Bebauungsplan „Seestraße/Verfahren“

Zusammenstellung der Anregungen der Öffentlichkeit und der Behörden aus der ersten Beteiligung

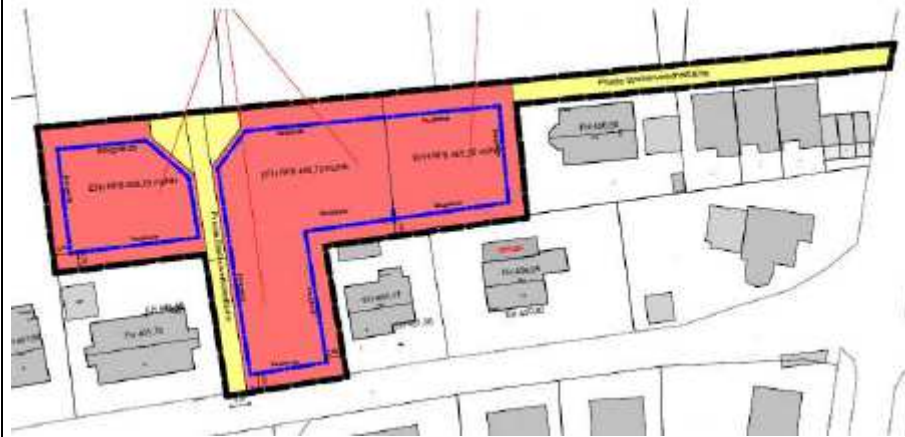
Einwand:

Nur aus Sicht der Seestraße – von der Singenerstraße aus zumindest 3. Reihe (5. Reihe) !

Das Gebiet hat eine direkte Anbindung über die Seestraße. Durch Wegfall der zweiten Zufahrt ins Plangebiet erfolgt keine Neuerschließung von der Singener Straße ausgehend.
